A Sample Drawing initial Release Checklist

Confidential	Product Development Design Change Request 产品开发设计变更请求						Version 15 Effective date: 2024-09-03th																																																																		
							Design Change Request No.		24_093																																																																
Customer project Name/ 客户项目名称: JIM-493 MCR No. / MCR号:																																																																									
Sample status / 样件状态: ☒ A Sample ☐ B Sample ☐ C Sample ☐ D Sample																																																																									
Change part&product Name/更改零部件产品的名称(简要描述)																																																																									
DOC+SDPF新鲜件(不可拆): F01ZH003FU-01 DOC+SDPF老化件(不可拆): F01ZH003FU-51 SCR新鲜件: F01ZH003FV-01 DOC+SDPF新鲜件(可拆): F01ZH003G1-00 DOC+SDPF老化件(可拆): F01ZH003G1-51 SCR老化件: F01ZH003FV-51																																																																									
Reason of changes/更改理由 (简要描述):																																																																									
JIM 493 新鲜件老化件 (可拆+不可拆) 样件首次释放;																																																																									
Change from/变更来源:

PDECR 24-093

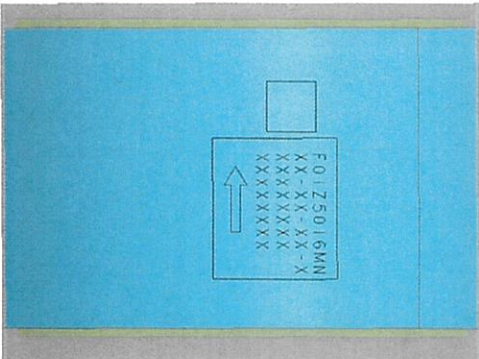
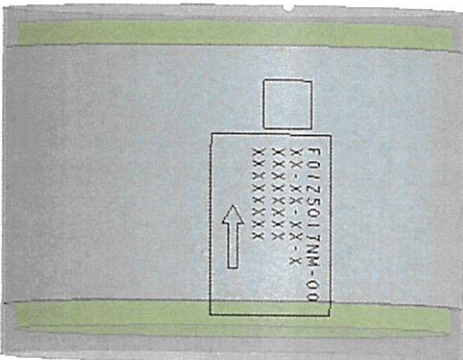
零件号	零件名称	Project	样件阶段	变更来源
	F01Z5102CZ-01	FLANGE	JIM-493	A	BOSCH/Customer
	变更前		变更后		
变更描述			根据客户增压器出口，重新设计连接法兰； 		
变更原因	根据客户增压器出口，重新设计连接法兰；				
风险点 (影响)	法兰形状及出口大小改变，气体流速均匀性降低；				
验证方法	进行CFD仿真，仿真报告如附件；

PDECR 24-093

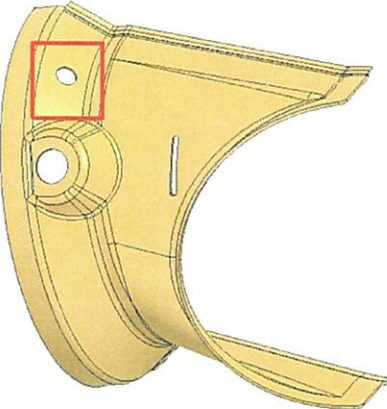
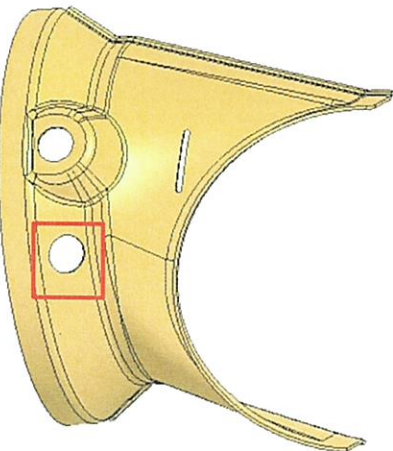
零件号	零件名称	Project	样件阶段	变更来源
	F01Z5102D0-01	CONE	JIM-493	A	BOSCH/Customer
	变更前		变更后		
变更描述					
变更原因	根据客户边界及法兰重新设计端锥；				
风险点 (影响)	端锥形形状及出口大小改变，气体流速均匀性降低；				
验证方法	进行CFD仿真，仿真报告如附件；

PDECR 24-093

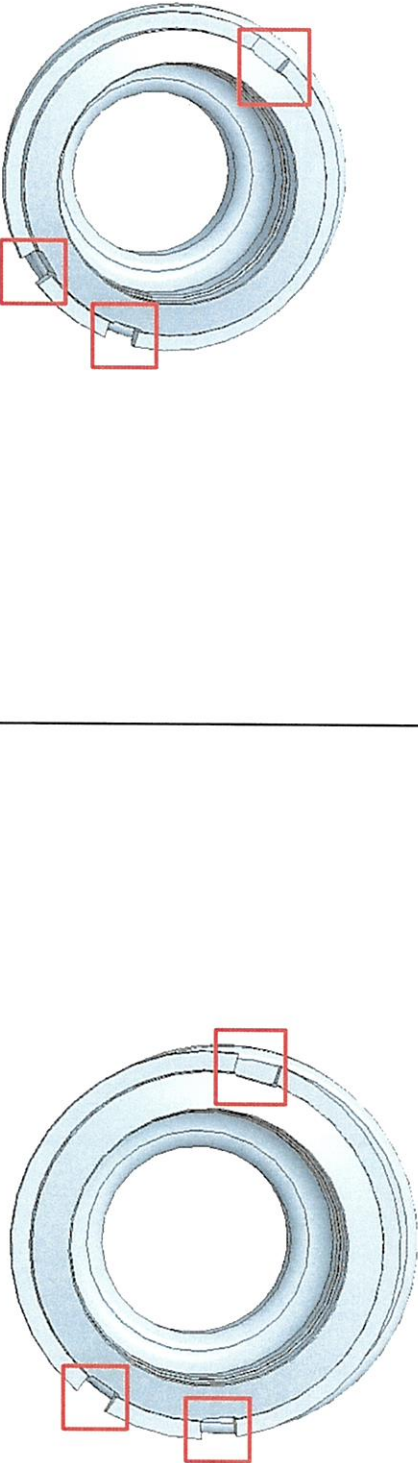
零件号	零件名称	Project	样件阶段	变更来源
	F01Z5017NM-00	DOC CANNING	JIM-493	A	BOSCH/Customer
	变更前		变更后		
变更描述	 DOC CANNING: F01Z5016NA DOC SLEEVE: F01Z5101BG DOC CATALYST: F01Z501906 DOC MAT: F01Z510111		 DOC CANNING: F01Z5017NM-00 DOC SLEEVE: F01Z5101BG DOC CATALYST: F01Z50178N-00 DOC MAT: F01Z5101PS		
变更原因	降本更换催化剂及衬垫;				
风险点 (影响)	更换衬垫催化剂有吹出风险;				
验证方法	Canning DV实验已通过;

PDECR 24-093

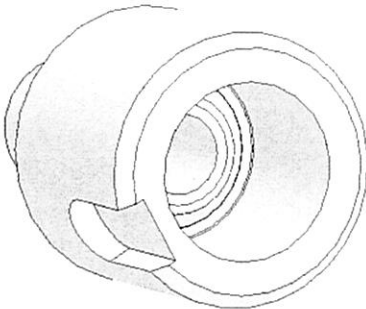
零件号	零件名称	Project	样件阶段	变更来源
	F01Z510266-00	SLEEVE	JIM-493	A	BOSCH/Customer
	变更前		变更后		
变更描述					
变更原因	根据客户边界重新设计压差管，供应商焊接评估在原位置无法焊接，因此更改压差传感器座的位置；				
风险点（影响）	无				
验证方法	无

PDEC R 24-093

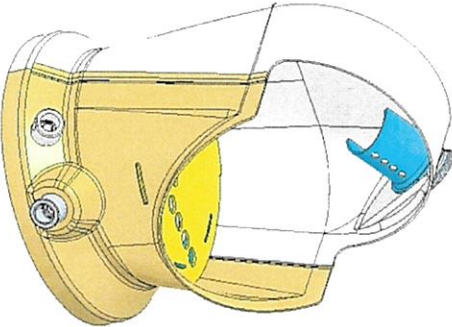
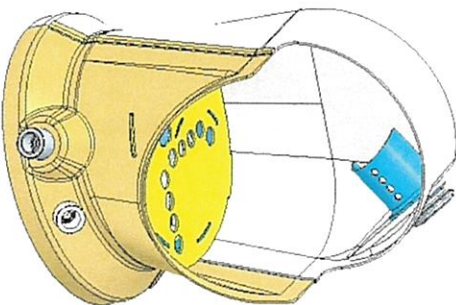
零件号	零件名称	Project	样件阶段	变更来源
	F01Z5102E0-00	DM flange	JIM-493	A	BOSCH/Customer
	变更前		变更后		
变更描述					
变更原因	原尿素喷嘴角度会跟客户水箱干涉，尿素喷嘴更改周期长，因此修改尿素喷嘴座开槽角度（逆时针旋转20°）；				
风险点（影响）	无				
验证方法	无

PDECR 24-093

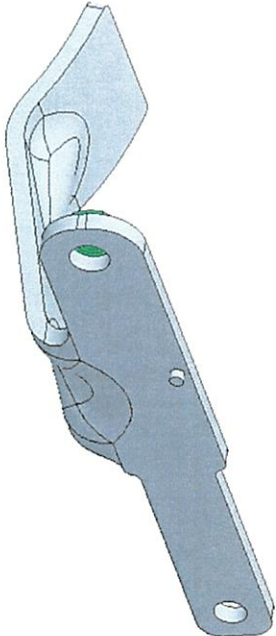
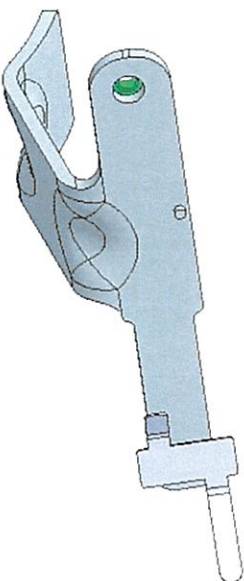
零件号	零件名称	Project	样件阶段	变更来源
	F01Z510265-00	DP SENSOR BOSS	JIM-493	A	BOSCH/Customer
	变更前		变更后		
变更描述					
变更原因	根据客户边界重新设计压差管座;				
风险点 (影响)	无				
验证方法	无

PDECR 24-093

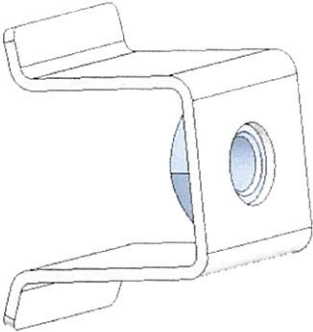
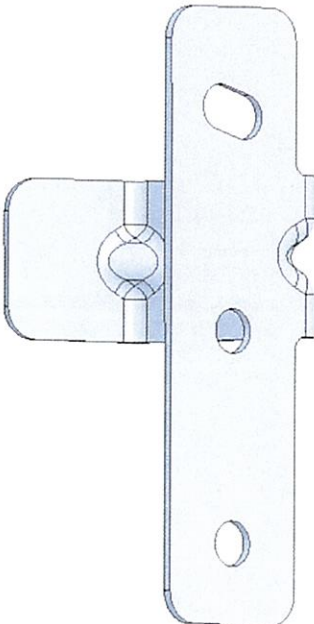
零件号	零件名称	Project	样件阶段	变更来源
	F01Z5017W6-00	MIXER UNIT	JIM-493	A	BOSCH/Customer
	变更前		变更后		
变更描述					
变更原因	上述混合器零件更改后，混合器组件随之更改；				
风险点（影响）	无				
验证方法	无

PDECR 24-093

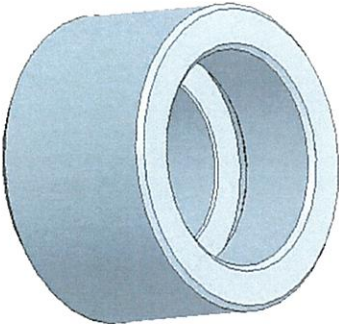
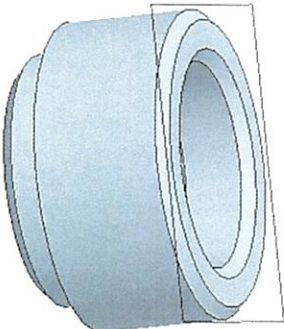
零件号	零件名称	Project	样件阶段	变更来源
	F01Z5017X1-00	DP TUBE BRACKET WITH NUT	JIM-493	A	BOSCH/Customer
	变更前		变更后		
变更描述					
变更原因	DP TUBE BRACKE: F01Z5016MR DP TUBE BRACKET: F01Z5101BT WELDING NUT: F01Z500068		客户要求新增传感器线束固定抱箍		
风险点 (影响)	客户要求新增传感器线束固定抱箍；				
验证方法	无

PDECR 24-093

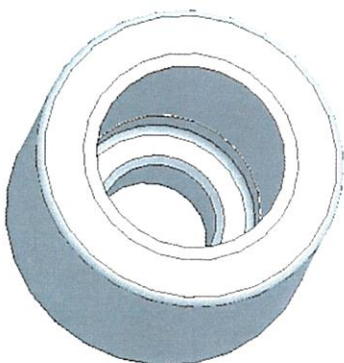
零件号	零件名称	Project	样件阶段	变更来源
	F01Z5102DH-00	SENSOR BRACKET	JIM-493	A	BOSCH/Customer
	变更前		变更后		
变更描述					
变更原因	客户要求取消水管支架，新增传感器线束固定支架；				
风险点（影响）	无				
验证方法	无

PDECR 24-093

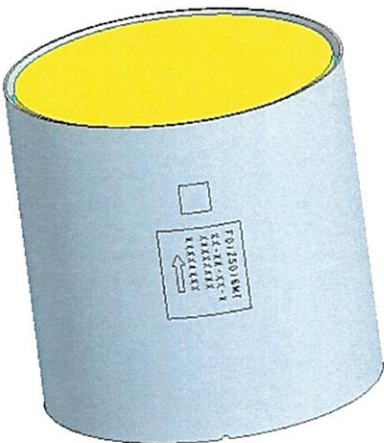
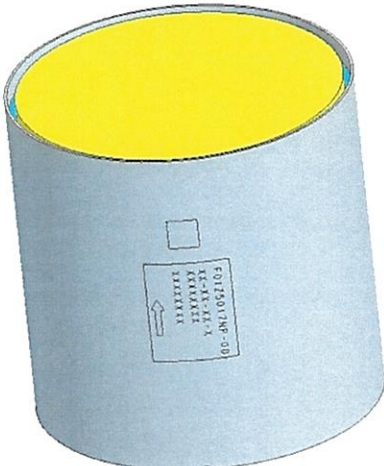
零件号	零件名称	Project	样件阶段	变更来源
	F01Z5102DL-00	NOx SENSOR BOSS	J1M-493	A	BOSCH/Customer
	变更前		变更后		
变更描述					
变更原因	为方便定位，NOX座新增定位台阶；				
风险点 (影响)	无				
验证方法	无

PDECR 24-093

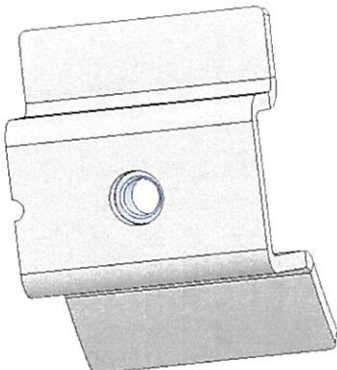
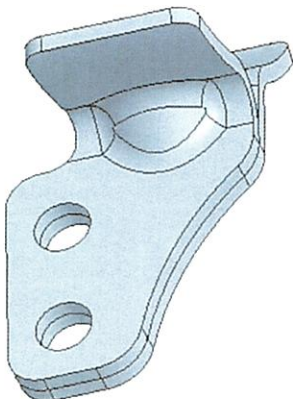
零件号	零件名称	Project	样件阶段	变更来源
	F01Z5101BS	TEMP-SENSOR BOSS	JIM-493	A	BOSCH/Customer
	变更前		变更后		
变更描述					
	供应商请求, T4 T5 T6统一用一个温度传感器座;				
变更原因	统一温度传感器座, T4 T5 T6统一用一个温度传感器座;				
风险点 (影响)	无				
验证方法	无

PDECR 24-093

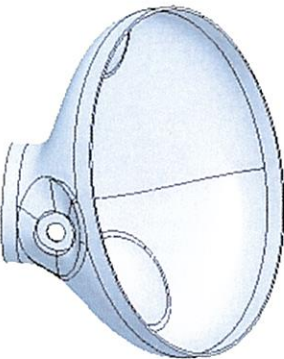
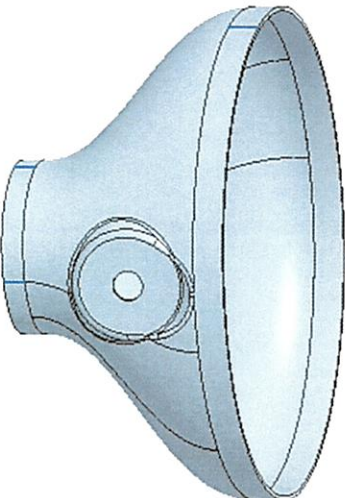
零件号	零件名称	Project	样件阶段	变更来源
	F01Z5017NP-00	DPF CANNING	JIM-493	A	BOSCH/Customer
	变更前		变更后		
变更描述	 DPF CANNING: F01Z5016MT DPF SLEEVE: F01Z5101BY DPF CATALYST: F01Z501890 DPF MAT: F01Z5101BZ		 DPF CANNING: F01Z5017NP-00 DPF SLEEVE: F01Z5101BY DPF CATALYST: F01Z501890 DPF MAT: F01Z5101VW-00		
变更原因	降本更换催化剂衬垫;				
风险点 (影响)	更换衬垫催化剂有吹出风险;				
验证方法	Canning DV实验已通过;

PDECR 24-093

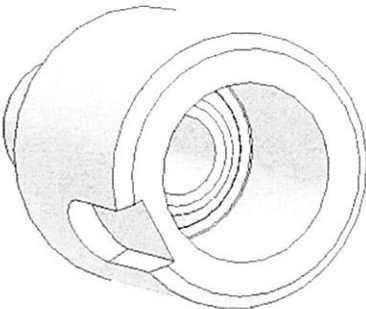
零件号	零件名称	Project	样件阶段	变更来源
	F01Z5017XR-00	DPF BRACKET 1	JIM-493	A	BOSCH/Customer
	变更前		变更后		
变更描述					
	DPF BRACKET 1: F01Z5016MU DPF BRACKET: F01Z5101C0 WELDING NUT: F01Z500753		DPF BRACKET 1: F01Z5017XR-00 DPF BRACKET: F01Z5102DJ-00 DPF BRACKET : F01Z5102DK-00		
变更原因	根据客户边界重新设计DPF安装支架;				
风险点 (影响)	支架更改强度不满足设计要求;				
验证方法	B样放行前进行FEA仿真;

PDECR 24-093

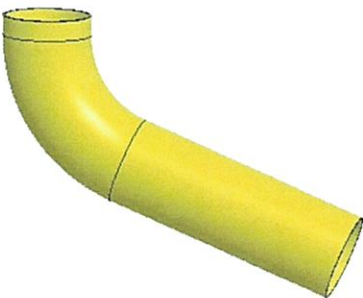
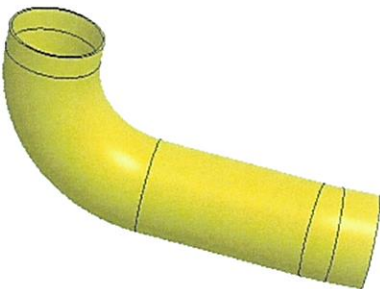
零件号	零件名称	Project	样件阶段	变更来源
	F01Z51025W-00	CONE	JIM-493	A	BOSCH/Customer
	变更前		变更后		
变更描述					
变更原因	重新设计DPF出气端锥；				
风险点（影响）	根据客户边界重新设计DPF出气端锥；				
验证方法	端锥形状及出口大小改变，气体流速均匀性降低；				
	进行CFD仿真，仿真报告如附件；

PDECR 24-093

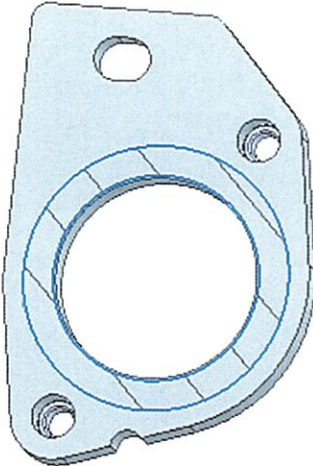
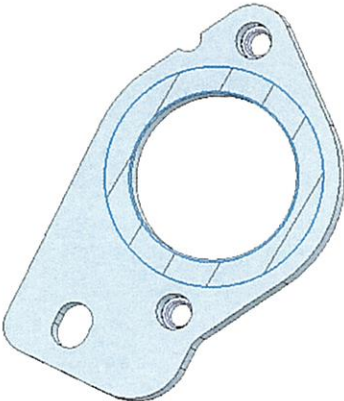
零件号	零件名称	Project	样件阶段	变更来源
	F01Z51025X-00	DP SENSOR BOSS	JIM-493	A	BOSCH/Customer
	变更前				
变更描述			变更后		
根据客户边界重新设计压差管座;					
变更原因	根据客户边界重新设计压差管座;				
风险点 (影响)	无;				
验证方法	无;

PDECR 24-093

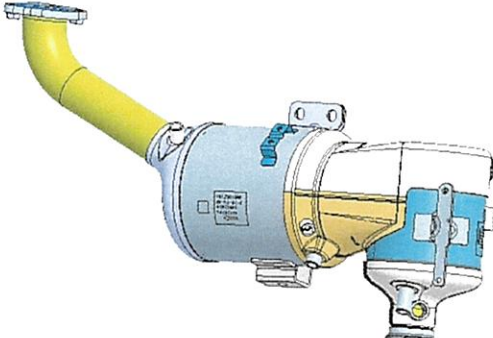
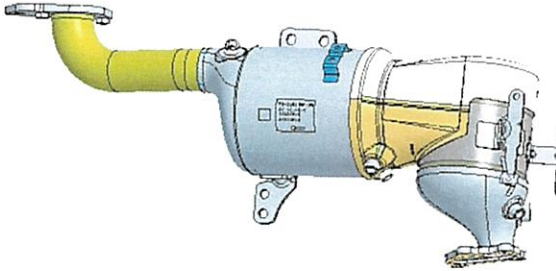
零件号	零件名称	Project	样件阶段	变更来源
	F01Z5102D3-00	CONNECTION PIPE	JIM-493	A	BOSCH/Customer
	变更前		变更后		
变更描述					
变更原因	根据客户边界重新设计DPF出气管；				
风险点（影响）	管子走向改变，气体流速均匀性随之更改；				
验证方法	进行CFD仿真，仿真报告如附件；

PDECR 24-093

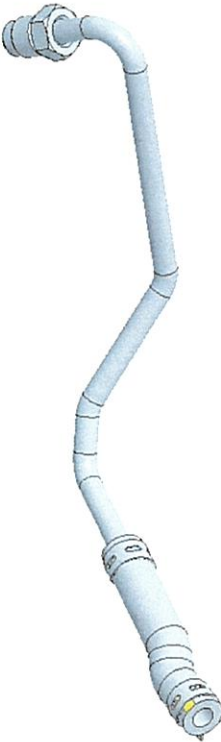
零件号	零件名称	Project	样件阶段	变更来源
	F01Z5102D3-00	CONNECTION PIPE	JIM-493	A	BOSCH/Customer
	变更前		变更后		
变更描述					
变更原因	与4JJ法兰保持一致，借用4JJ法兰；				
风险点 (影响)	无；				
验证方法	无；

PDECR 24-093

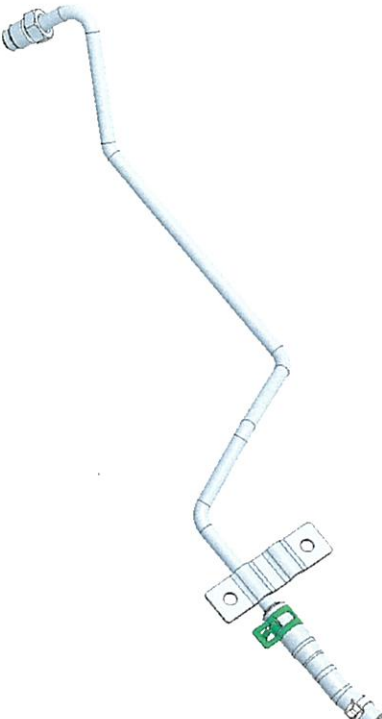
零件号	零件名称	Project	样件阶段	变更来源
	F01Z5017W5-00	DOC+SDPF WELDING	JIM-493	A	BOSCH/Customer
	变更前				
变更描述					
变更原因	上述变更后，焊接组件随之更改;				
风险点 (影响)	无				
验证方法	无

PDECR 24-093

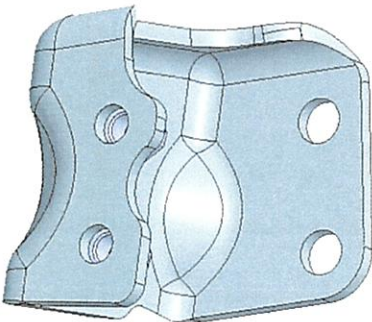
零件号	零件名称	Project	样件阶段	变更来源
	See below	DP tube inlet	JIM-493	A	BOSCH/Customer
	变更前				
变更描述					
	DP tube inlet : F01Z5016MZ DP tube inlet : F01Z5101C9				
变更原因	根据客户边界更改压差管走向;				
风险点 (影响)	无				
验证方法	无

PDECR 24-093

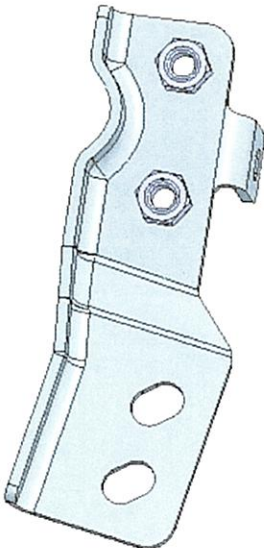
零件号	零件名称	Project	样件阶段	变更来源
	See below	DP tube OUTlet	JIM-493	A	BOSCH/Customer
	变更前		变更后		
变更描述					
	DP tube OUTlet : F01Z5016MY DP tube OUTlet : F01Z5101C8		DP tube OUTlet : F01Z5017W7-00 DP tube OUTlet : F01Z5102D4-00		
变更原因	根据客户边界更改压差管走向;				
风险点 (影响)	无				
验证方法	无

PDECR 24-093

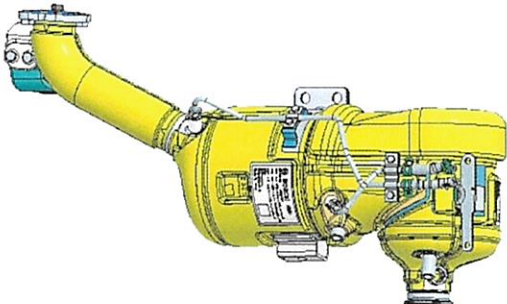
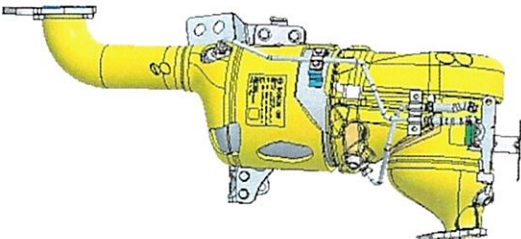
零件号	零件名称	Project	样件阶段	变更来源
	F01Z5017XS-00	DPF BRACKET	JIM-493	A	BOSCH/Customer
	变更前		变更后		
变更描述	无		 DPF BRACKET : F01Z5017XS-00 DPF BRACKET: F01Z51025B-00 NUT: F01Z560017		
变更原因	根据客户边界重新设计DPF转接支架;				
风险点 (影响)	支架更改强度不满足设计要求;				
验证方法	B样放行前进行FEA仿真;

PDECR 24-093

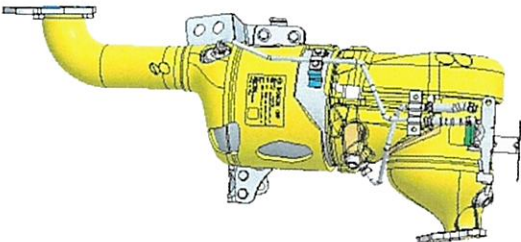
零件号	零件名称	Project	样件阶段	变更来源
	F01Z5017XT-00	DPF BRACKET	JIM-493	A	BOSCH/Customer
	变更前				
变更描述	无		变更后

变更原因	根据客户边界重新设计DPF转接支架;				
风险点 (影响)	支架更改强度不满足设计要求;				
验证方法	B样放行前进行FEA仿真;

PDECR 24-093

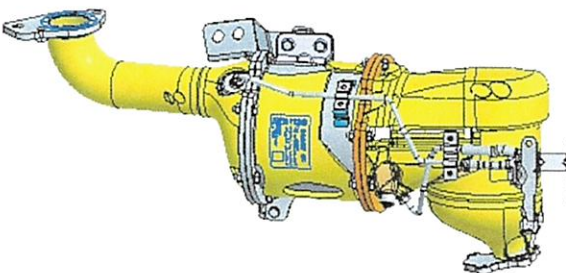
零件号	零件名称	Project	样件阶段	变更来源
	See below	DOC+SDPF UNIT	JIM-493	A	BOSCH/Customer
	变更前		变更后		
变更描述					
变更原因	上述更改后后处理总成随之更改，保温用手工保温；				
风险点（影响）	无				
验证方法	无

PDECR 24-093

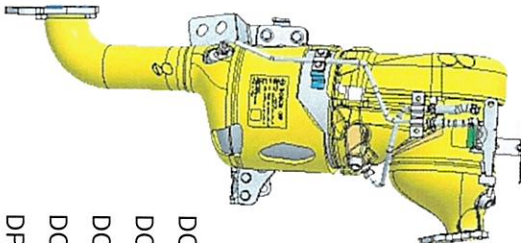
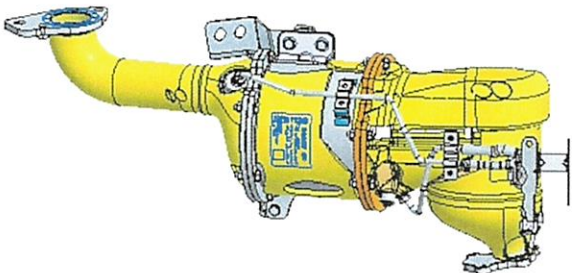
零件号		零件名称	Project	样件阶段	变更来源
	See below		DOC+SDPF UNIT	JIM-493	A	BOSCH/Customer
			变更前	变更后		
变更描述	 DOC+SDPF UNIT: F01ZH003FU-01 DOC+SDPF WELDING: F01Z5017W5-00 DOC CANNING: F01Z5017NM-00 DOC CATALYST: F01Z50178N-00 DPF CANNING: F01Z5017NP-00 DPF CATALYST: F01Z501890			 DOC+SDPF UNIT: F01ZH003FU-51 DOC+SDPF WELDING: F01Z5017W5-51 DOC CANNING: F01Z5017NM-51 DOC CATALYST: F01Z50178T-00 DPF CANNING: F01Z5017NP-51 DPF CATALYST: 0452D318RJ		
变更原因	释放JIM 493 DOC+DPF老化件;					
风险点 (影响)	无					
验证方法	无

PDECR 24-093

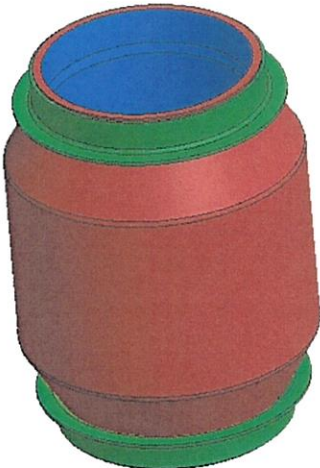
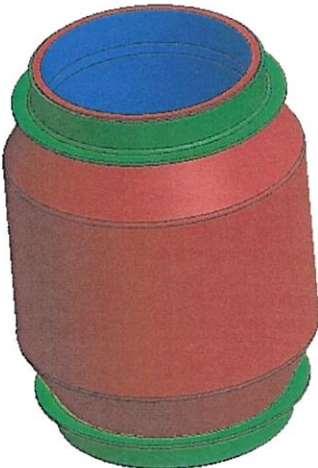
零件号	零件名称	Project	样件阶段	变更来源	
	See below	DOC+SDPF UNIT	JIM-493	A	BOSCH/Customer	
	变更前		变更后			
变更描述	 DOC+SDPF UNIT: F01ZH003FU-01 DOC+SDPF WELDING: F01Z5017WS-00 DOC CANNING: F01Z5017NM-00 DOC CATALYST: F01Z50178N-00 DPF CANNING: F01Z5017NP-00 DPF CATALYST: F01Z501890		 DOC+SDPF UNIT: F01ZH003G1-00 DOC UNIT: F01Z5017X9-00 DOC WELDING: F01Z5017XA-00 DOC CATALYST: F01Z50178N-00 DPF UNIT : F01Z5017XC-00 DPF WELDING : F01Z5017XD-00 DOC CATALYST: F01Z501890 PIPE UNIT : F01Z5017XF-00 PIPE WELDING : F01Z5017XG-00			
变更原因	释放JIM 493 DOC+DPF可拆新鲜件 (增加法兰及密封垫) ；					
风险点 (影响)	无					
验证方法	无

PDECR 24-093

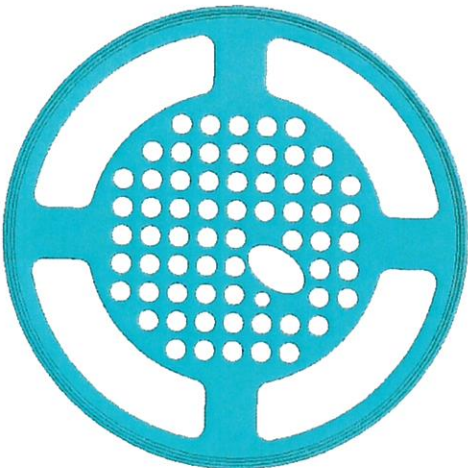
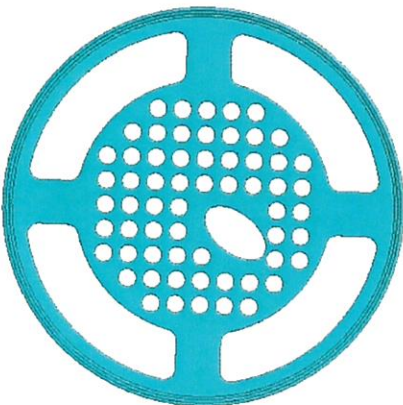
零件号	零件名称	Project	样件阶段	变更来源
	See below	DOC+SDPF UNIT	JIM-493	A	BOSCH/Customer
	变更前		变更后		
变更描述	 DOC+SDPF UNIT: F01ZH003FU-51 DOC+SDPF WELDING: F01Z5017W5-51 DOC CANNING: F01Z5017NM-51 DOC CATALYST: F01Z50178T-00 DPF CANNING: F01Z5017NP-51 DPF CATALYST: 0452D318RJ		 DOC+SDPF UNIT: F01ZH003G1-51 DOC UNIT: F01Z5017X9-51 DOC WELDING: F01Z5017XA-51 DOC CATALYST: F01Z50178T-00 DPF UNIT : F01Z5017XC-51 DPF WELDING : F01Z5017XD-51 DOC CATALYST: 0452D318RJ PIPE UNIT : F01Z5017XF-00 PIPE WELDING : F01Z5017XG-00 		
变更原因	释放JIM 493 DOC+DPF可拆老化件 (增加法兰及密封垫) ;				
风险点 (影响)	无				
验证方法	无

PDECR 24-093

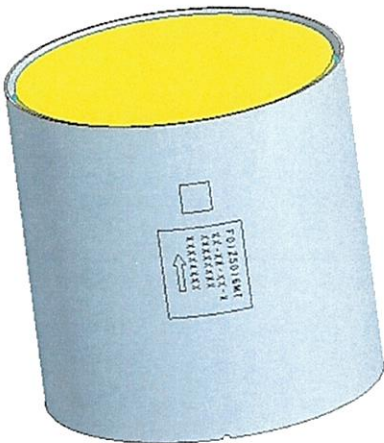
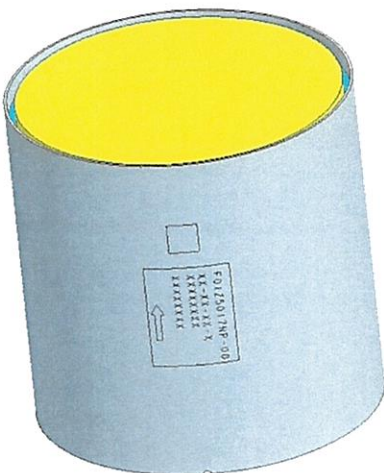
零件号	零件名称	Project	样件阶段	变更来源
	F01Z51023K-00	FLEX ELEMENT	JIM-493	A	BOSCH/Customer
	变更前		变更后		
变更描述					
变更原因	降本，波纹管换成腾龙的波纹管；				
风险点 (影响)	波纹管强度不足；				
验证方法	后续做实验验证；

PDECR 24-093

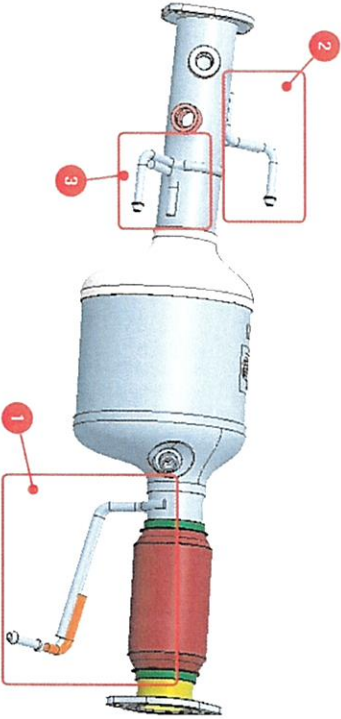
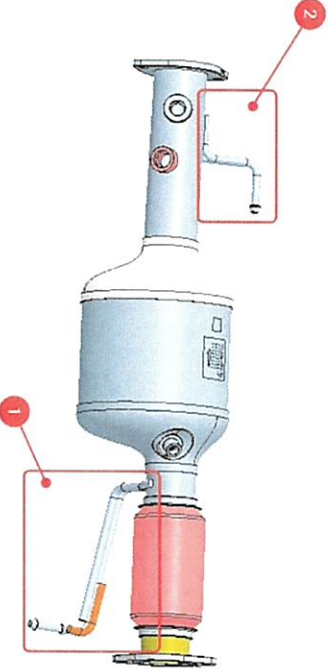
零件号	零件名称	Project	样件阶段	变更来源
	F01Z5017NP-00	DPF CANNING	JIM-493	A	BOSCH/Customer
	变更前		变更后		
变更描述					
	SCR CANNING: F01Z5016NA SCR SLEEVE: F01Z5101D2 SCR CATALYST: F01Z501891 SCR MAT: F01Z5101D3		SCR CANNING: F01Z5017WA-00 SCR SLEEVE: F01Z5101D2 SCR CATALYST: F01Z501891 SCR MAT: F01Z5101PU-02		
变更原因	降本更换催化剂衬垫;				
风险点 (影响)	更换衬垫催化剂有吹出风险;				
验证方法	Canning DV实验已通过;

PDECR 24-093

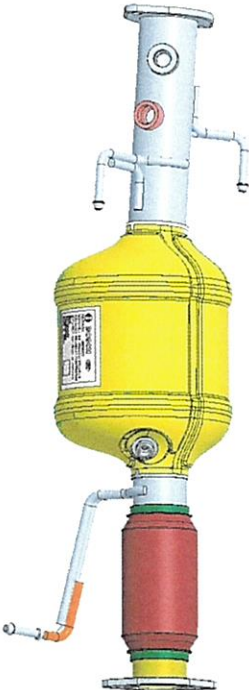
零件号	零件名称	Project	样件阶段	变更来源
	F01Z51025J-00	OUTLET PIPE	JIM-493	A	BOSCH/Customer
	变更前		变更后		
变更描述					
变更原因	根据客户边界缩短尾管长度; 由245.4mm缩短到222mm;				
风险点 (影响)	无				
验证方法	无
